**AVIS RELATIF A LA PROTECTION
CONTRE LES EVENTUELS EFFETS NOCIFS ET NUISANCES
PROVOQUES PAR LES RAYONNEMENTS NON IONISANTS
GENERES PAR DES ANTENNES EMETTRICES STATIONNAIRES**

Commune : HELECINE - Exploitant : PROXIMUS

Référence exploitant : 19OPH_00

Rapport n° 1249 / 2023

Figure 2 : Vue en plan des installations d'antennes dans un rayon de 300 mètres autour de l'installation faisant l'objet de la demande d'avis

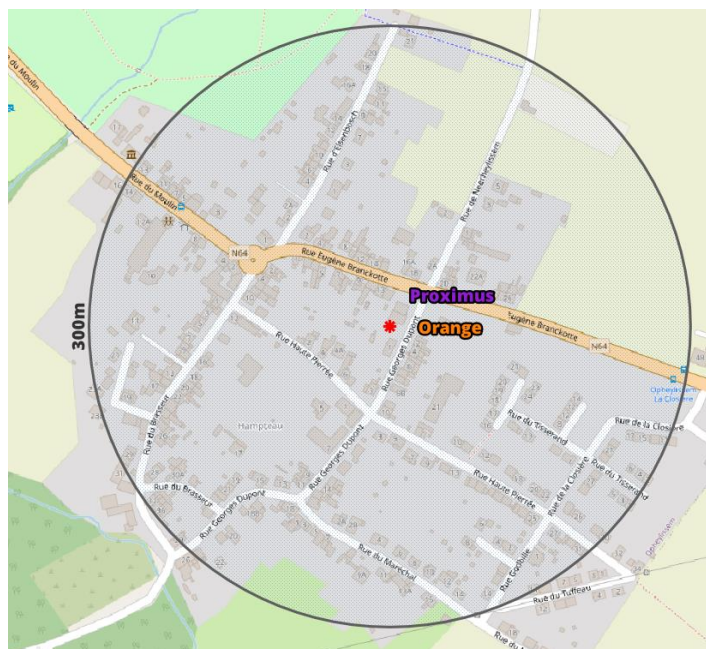
Compte tenu du nombre d'installations localisées dans la figure 2, il apparaît que l'intensité du rayonnement électromagnétique généré, dans les lieux de séjour situés à proximité de l'installation référencée dans le paragraphe 2, par l'ensemble des antennes émettrices stationnaires de l'ensemble des exploitants du même site d'antennes émettrices stationnaires respecte la limite fixée à l'article 4, § 2 du décret.
